Oggetto: Osservazioni alle controdeduzioni del proponente nell'ambito della procedura di VIA riguardante "il NODO STRADALE E AUTOSTRADALE DI GENOVA Adeguamento del sistema A7 - A10 e A12 ".

GRONDA DI GENOVA

OSSERVAZIONI ALLE INTEGRAZIONI ALLO STUDIO DI IMPATTO AMBIENTALE

Ottobre 2012

Fig. 1 – Andamento del traffico leggero utilizzando la formula dello Studio

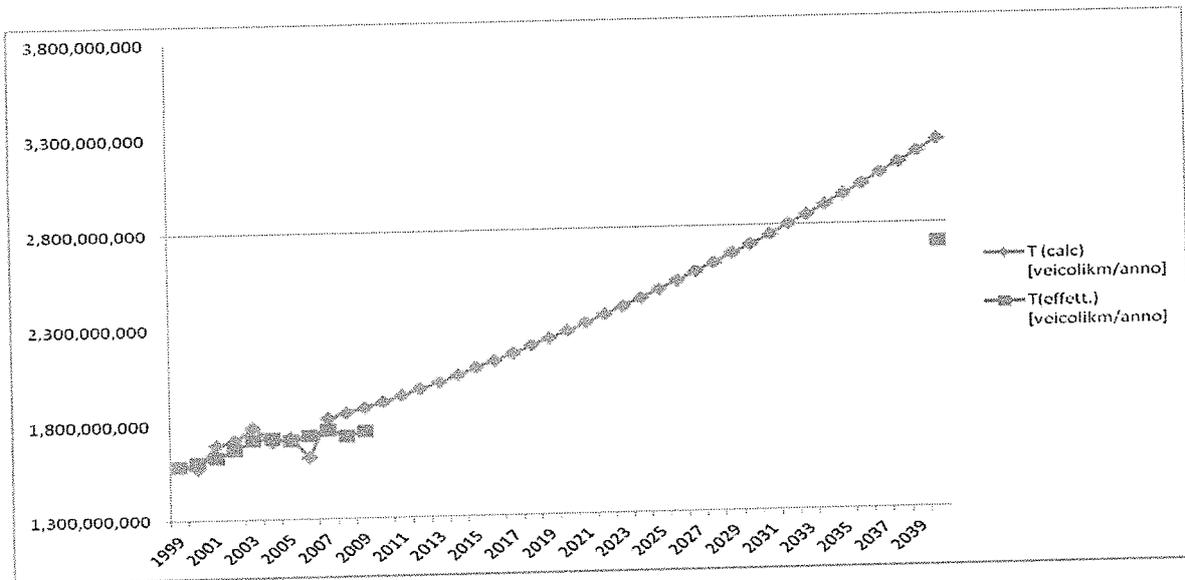
"Per tenere conto di un aumento del grado di maturità del mercato autostradale, ossia di una variazione nel tempo delle risposte unitarie in termini di aumento del traffico per effetto delle variazioni unitarie economiche e demografiche, si sono introdotti nel modello coefficienti di maturità del mercato.

Tali coefficienti agiscono, per gli anni di previsione, in riduzione della elasticità modulando logisticamente la crescita futura rispetto ad una curva che altrimenti risulterebbe ad andamento esponenziale.

Fig. 2 – Andamento del traffico leggero utilizzando la formula con le nostre correzioni

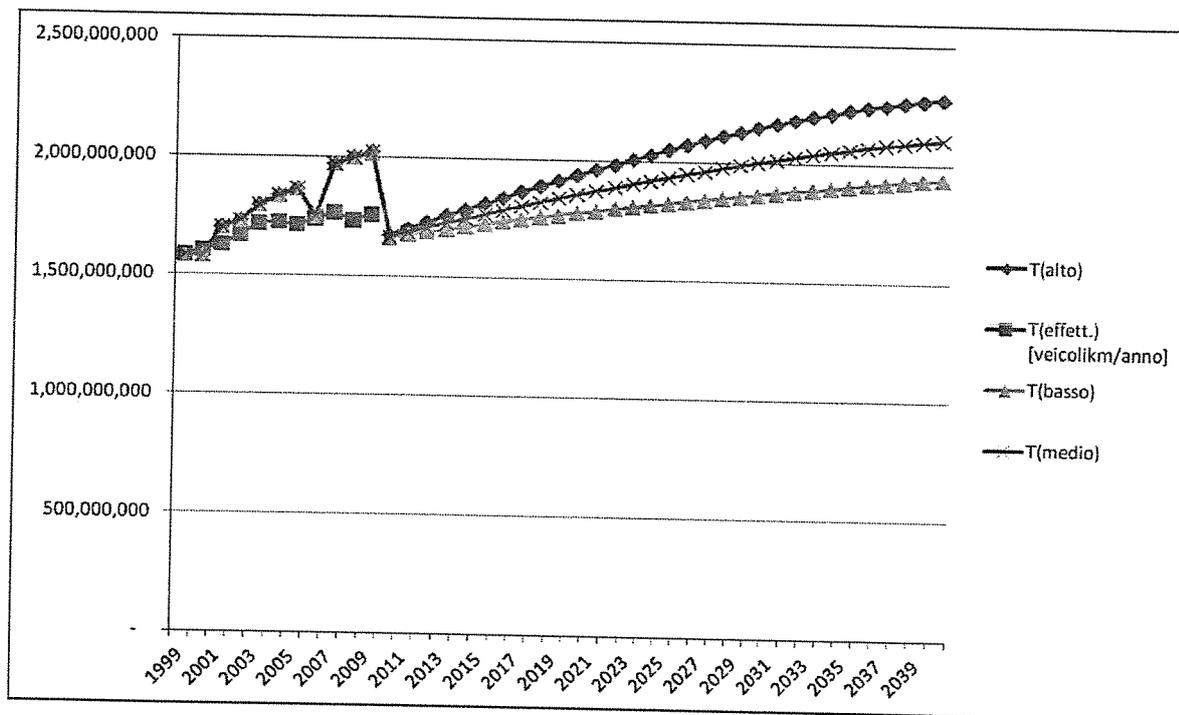
Nel grafico sotto riportato abbiamo ricostruito l’andamento per i veicoli leggeri.

Come si può apprezzare, le curve da noi ottenute riproducono abbastanza fedelmente le curve indicate da ASPI nel grafico 6.8 dello Studio per il periodo 2010-2040.

Grafico 6.8 - Andamento del traffico tra il 1999 – 2009 (da dati storici) e fino al 2040 (da stima)

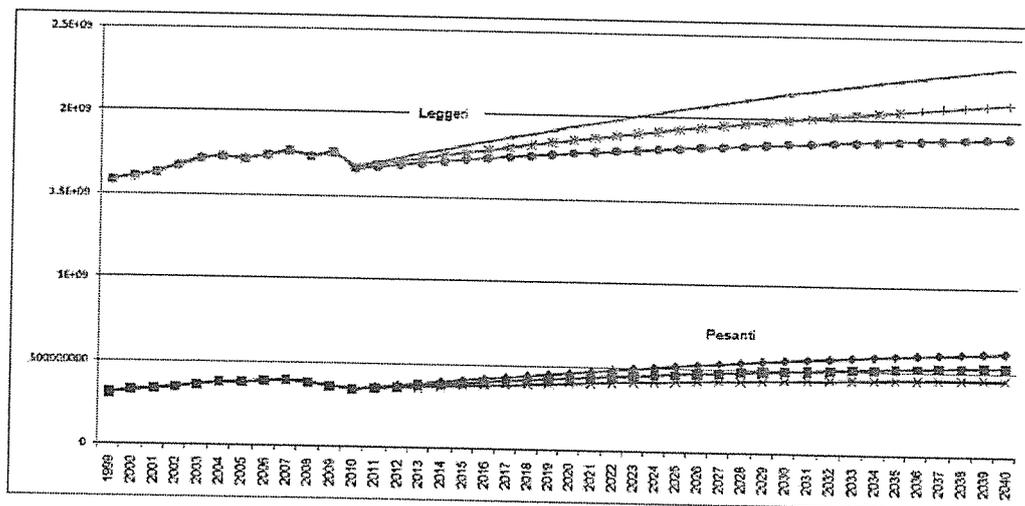
Quindi la formula che appare effettivamente essere stata utilizzata da ASPI per stimare il traffico nel periodo 2010 – 2040 non è quella indicata a pag. 165, bensì la seguente:

Fig. 3 - Confronto andamenti storici del traffico (rosso) con quello calcolato con la formula di ASPI (blu)

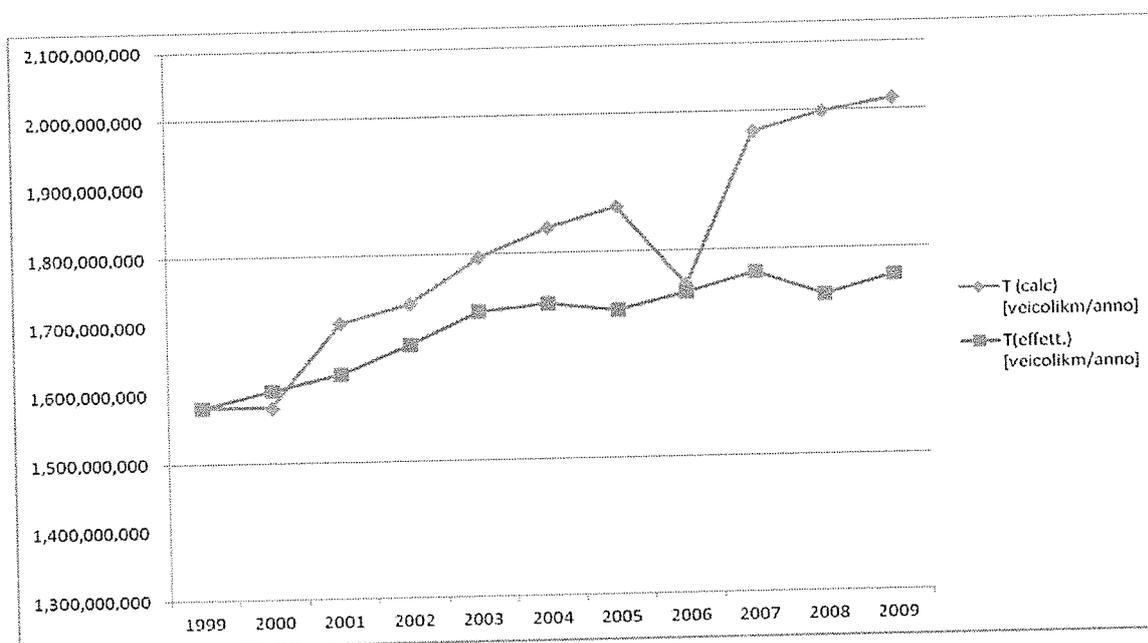
Come si può vedere, i valori calcolati con la formula indicata da ASPI male approssimano quelli reali, mostrando un bassissimo livello di correlazione ed un andamento molto più ripido. In particolare, facciamo notare il dato calcolato per il 2006, che mostra una importante flessione, legata alla diminuzione che in quell'anno si è avuta del PIL, che però non ha avuto un identico riflesso sull'andamento del traffico registrato, smentendo la formula che da un peso rilevante alle variazioni del PIL.

Grafico 3.2 - Andamento delle funzioni di costo BPR

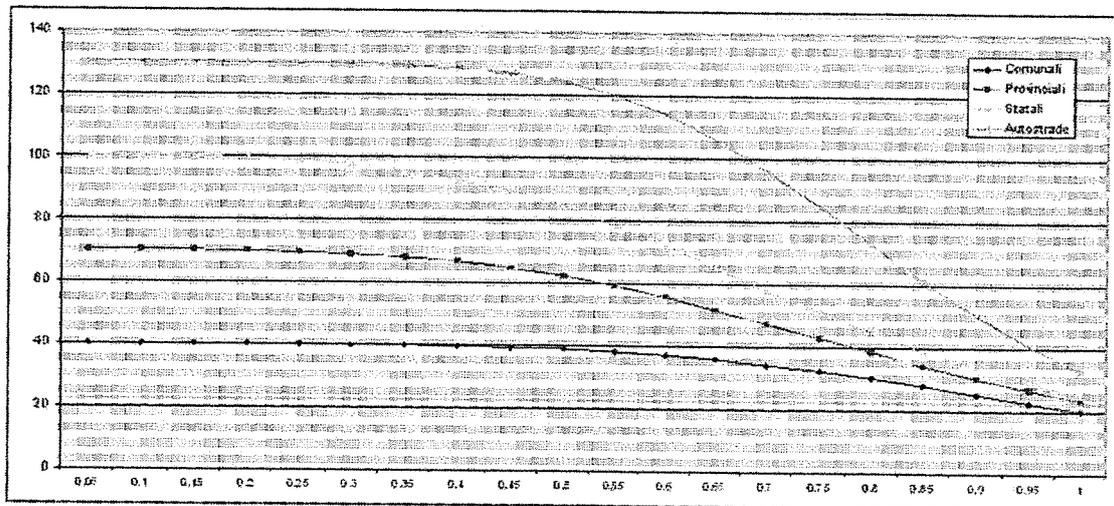
I valori di velocità a vuoto (flusso libero) delle quattro macro classi si possono intuire dai punti di origine delle curve del grafico 3.2 dello Studio.

Alla macro classe definita "rete viaria principale" (linea gialla) viene assegnata una velocità di flusso libero pari a 100Km/h; non risulta però che esistano strade di questo tipo nell'intero territorio provinciale. Sorge quindi il dubbio che i costruttori del modello abbiano modellato ugualmente strade con questa declaratoria, forse alcune ex strade statali.

Fig. 4 – La mappa dei tracciati A10 e A10bis

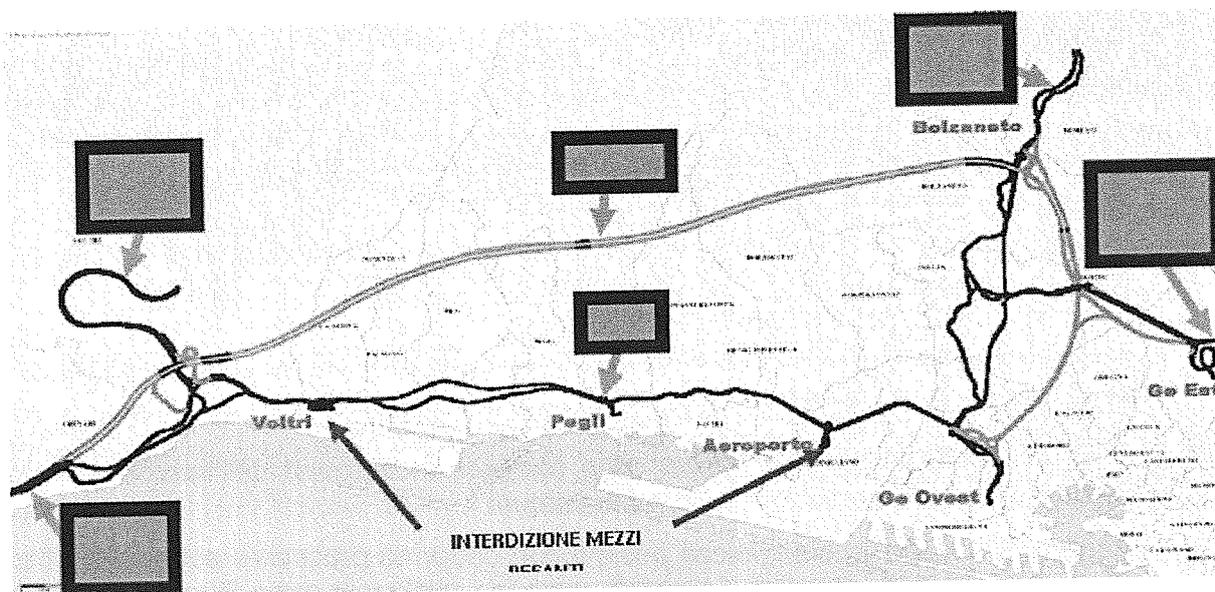
Per fare questa stima ci serviremo della mappa dei tracciati (Fig.4) e, ancora una volta, delle matrici O/D autostradali di traffico giornaliero medio annuo (TGMA) del 2007, presentate da SPEA durante il Dibattito Pubblico (Tab.1).

Iniziamo con analizzare i transiti dei mezzi pesanti che **SICURAMENTE** si riverserebbero sull'Aurelia per rispettare la restrizione, ossia di quelli che entrano o escono in autostrada usando il casello di Ge Pegli. È ovvio infatti che i mezzi oggi diretti a questo casello, che si ritroverebbe nel mezzo del tratto di A10 interdetto, dovrebbero utilizzare in alternativa i caselli di Ge Voltri o Ge Aeroporto.

Fig. 5 - Flussi veicoli pesanti Scenario Programmatico (senza Gronda) al 2020

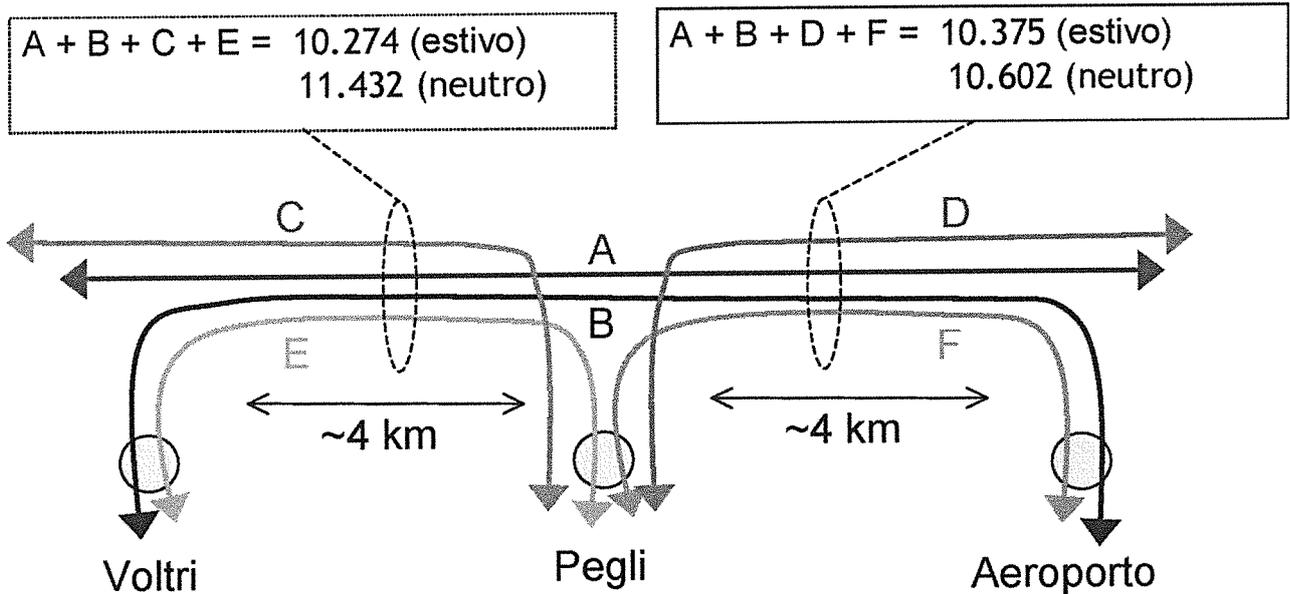
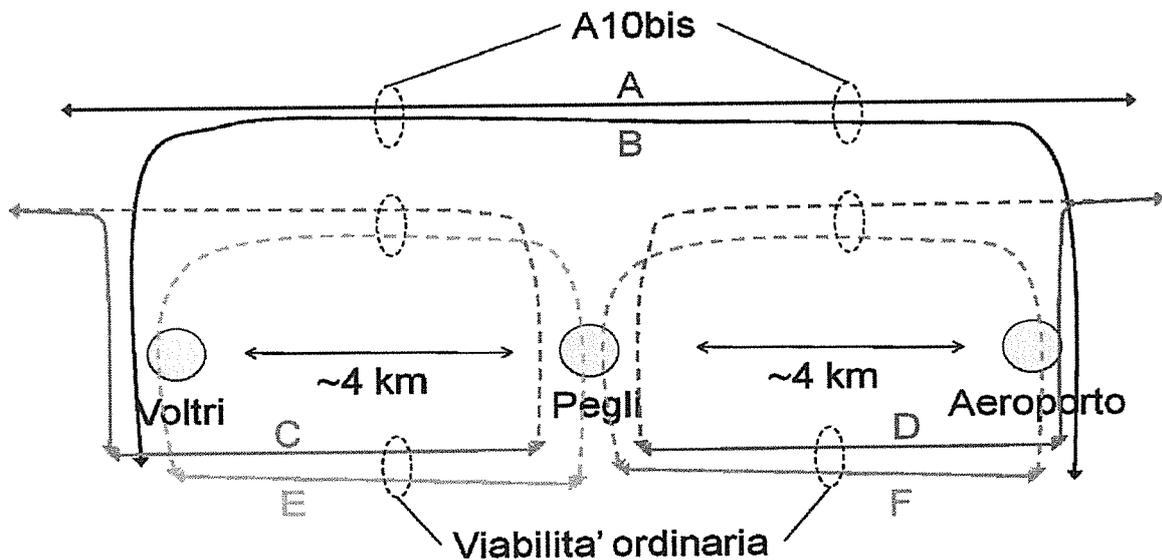
Ora, se i flussi dello scenario programmatico sulla A10 sono così composti:

Sottraendo dai flussi dello Scenario Programmatico della A10 i flussi dello Scenario Progettuale sulla A10bis dovremmo ottenere indicativamente i transiti che dovremmo vedere riallocati sulla viabilità ordinaria (C+E e D+F), per i periodi "estivo" e "neutro":

Grafico 6.8 - Andamento del traffico tra il 1999 – 2009 (da dati storici) e fino al 2040 (da stima)

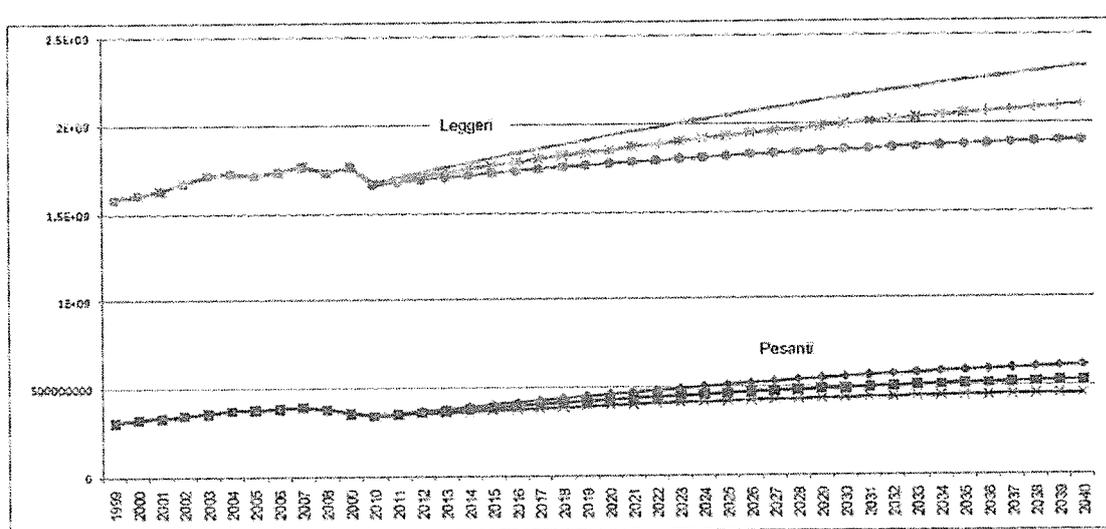
In ogni caso, se i tassi di crescita reali del traffico veicolare non dovessero essere quelli utilizzati (vedi grafico 6.8 dello Studio scenario "medio"), ma fossero più bassi (ad esempio quelli dello scenario "basso" dello stesso grafico, cioè circa il 13% in meno) si avrebbe un valore del tempo risparmiato proporzionalmente ridotto.

Ricordiamo che in sede di analisi costi-benefici sarebbe obbligatorio usare valori cautelativi mettendosi nelle condizioni peggiori rispetto alla giustificazione dell'opera. L'uso dello scenario intermedio non è quindi neanche proceduralmente corretto.

Figura 6-1 Schema sinottico del processo di gestione delle terre amiantifere

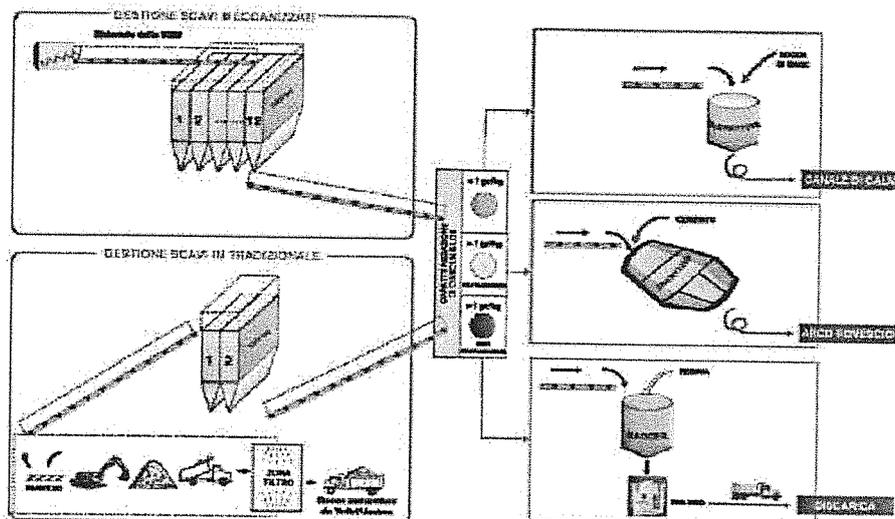
Il ciclo di lavorazione prima descritto è schematizzato nella figura seguente:

In sostanza nel cantiere Cl 14 saranno trattati diversi milioni di metri cubi di terre amiantifere con la possibilità di emissioni di fibre d'amianto in tutte le fasi di lavorazione:

Figura 53 - Diagramma di flusso per il campionamento di terre e rocce da scavo all'interno dell'area di cantiere confinata.

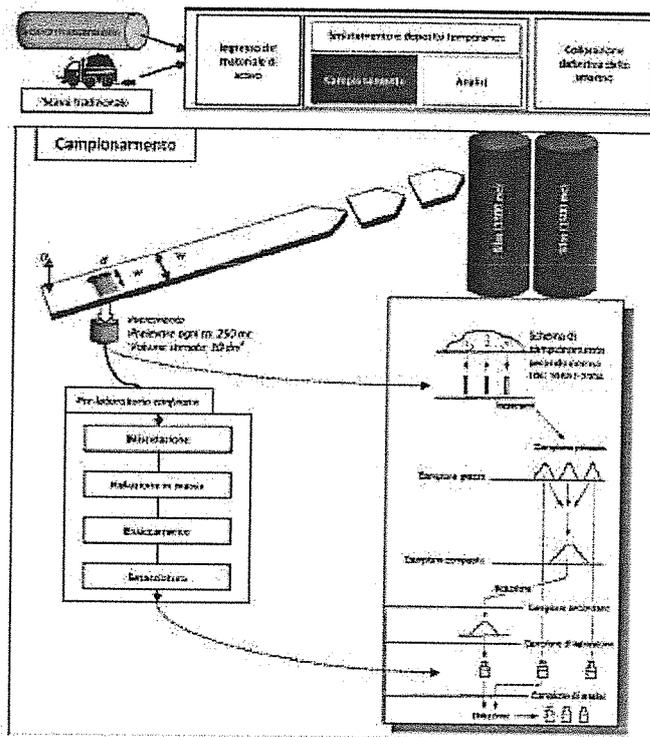
Nella fig. 53 abbiamo uno schema riassuntivo di ciò.

Tale prelievo sembrerebbe essere effettuato in modo discontinuo. Riteniamo che per una migliore rappresentatività del campione tale prelievo debba essere effettuato in continuo.
